改善箇所説明図

図：左ハンドル車

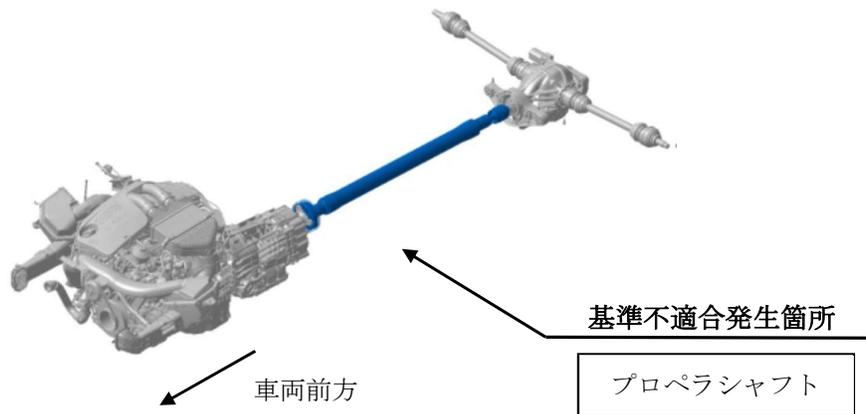
動力伝達装置において、プロペラシャフトの接続部の形状および加工方法が不適切なため、耐久性が不足しているものがある。このため、接続部の嵌合が弱くなり、当該プロペラシャフトが走行中に動力を伝達することができず、最悪の場合、走行不能に至るおそれがある。

全車両、プロペラシャフトを対策品に交換する。

識別：左フロントドアアヒンジ取り付けボルト（下側）の頭に白ペンを塗布する。
